SERVICE INFO – INA 0163

שיפור אשר בוצע לבית משאבת המים (האוזינג)

יצרן הרכב:	פורד
דגמים:	C-Max, Fiesta, Focus, Mondeo, S-Max, Transit
מנועים:	1.8 TDCI
מק"ט:	538 0256 10

תמונה 2: נקודות בהן בוצע השיפור על משאבת המים

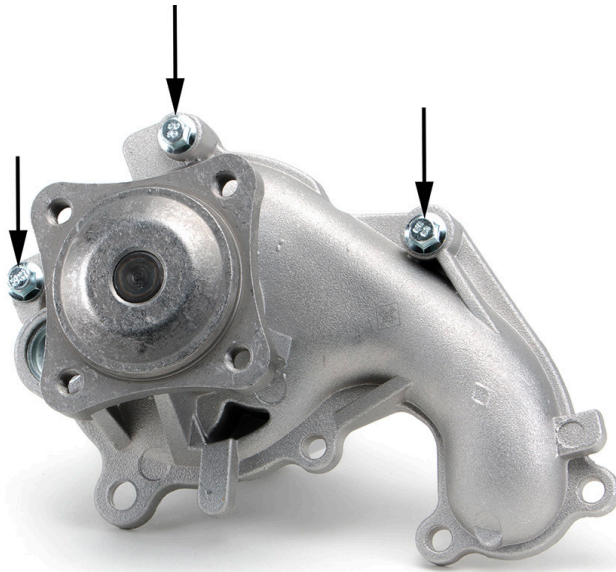
בית משאבת המים מק"ט - 538 0256 10 עודכן ובוצע בו שיפור מכני. כתוצאה מכך, הברגים (M6x37) אשר מסופקים באריזה חייבים להיות מותקנים בשלושת הנקודות המסומנות (תמונה 2).

הגדלתו של עובי גוף המשאבה בשלושת נקודות ההידוק מחייבת שימוש בברגים מהסוג הארוך יותר אשר מסופקים באריזה.

שימוש בברגים אשר מסופקים בסט
